## Bebauungsplan 04-2016wo "Wohngebiet Krondorfer Wiesen", OT Stadt Wolfen

## Zusammenstellung der beteiligten Träger öffentlicher Belange (TÖB)

# Ratsvorlage Beschlussantrag Nr. xxx-2017 zur Abwägung

Bebauungsplan 04-2016wo "Wohngebiet Krondorfer Wiesen", OT Stadt Wolfen der Stadt Bitterfeld-Wolfen; Vorentwurf/ Entwurf  
Tabellarische Übersicht

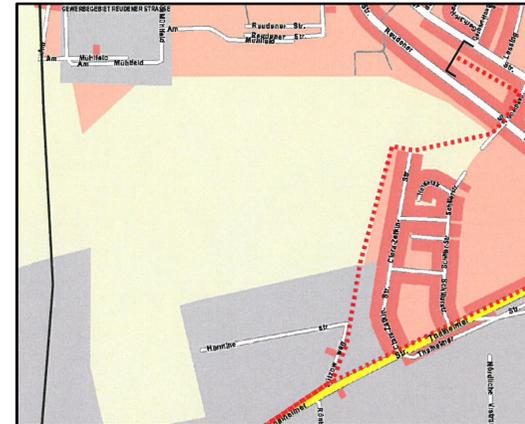
Den Verlauf der außer Betrieb befindlichen Gashochdruckleitungen können Sie dem Übersichtsplan 1:10.000 entnehmen.

Die Hinweise wurden geprüft. Im östlichen Bereich des Plangebietes verläuft eine außer Betrieb befindliche Gashochdruckleitung.

Die genaue Lage ist auch unter Hinzuziehung des von der Mitnetz Gas vorgelegten Übersichtsplanes nicht bekannt. Weitere detailliertere Planunterlagen, die eine Übernahme in den B-Plan möglich machen würden, sind bei der Mitnetz Gas nicht existent. Auf dieser Grundlage ist es nicht möglich den Leitungsverlauf und einen Schutzstreifen in die Planzeichnung einzutragen. Zudem gibt es keine eingetragene Dienstbarkeit. Entsprechende Festlegungen sind mit dem Grundstückseigentümer zu vereinbaren.
